FUSP/CCT/P.4000/2023
São Paulo, 03 de julho de 2023**SELEÇÃO PÚBLICA 04/2023**
QUESTIONAMENTOS - RESPOSTAS**Pergunta 01**

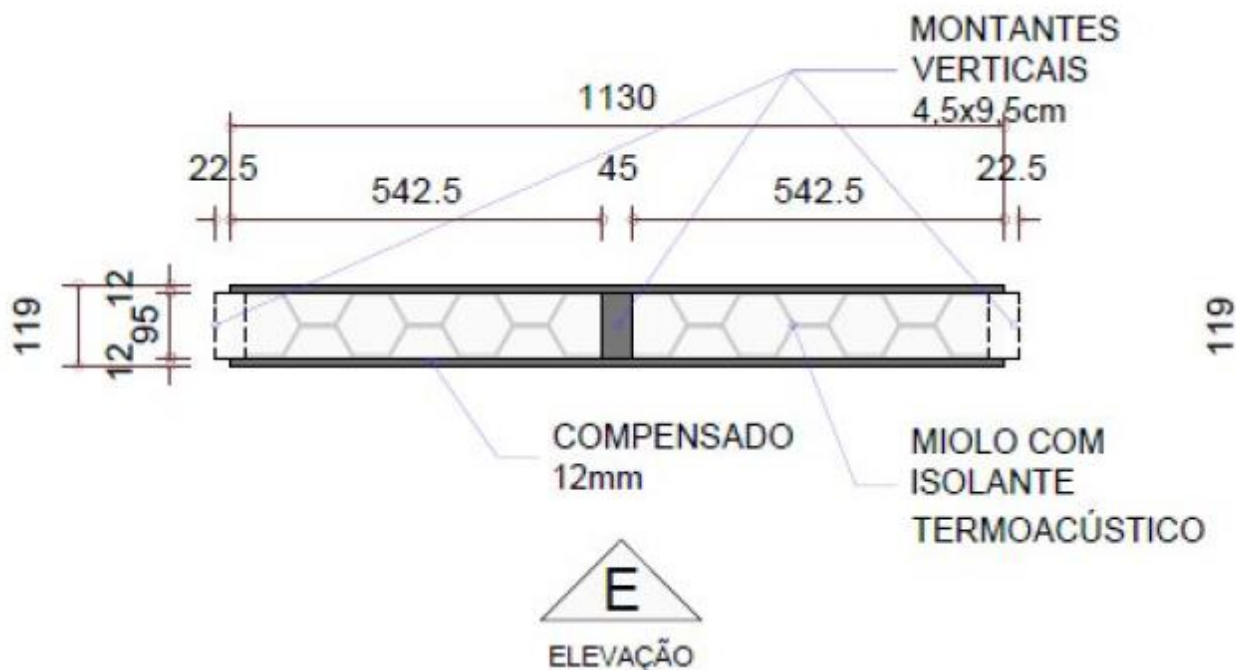
Nos projetos dos painéis (conforme imagem abaixo) indica que entre as chapas de compensado de 12mm deve ser usado um miolo com isolante Termo acústico, qual a especificação desse material?

Resposta: Considerar como isolante termoacústico a lã de rocha.
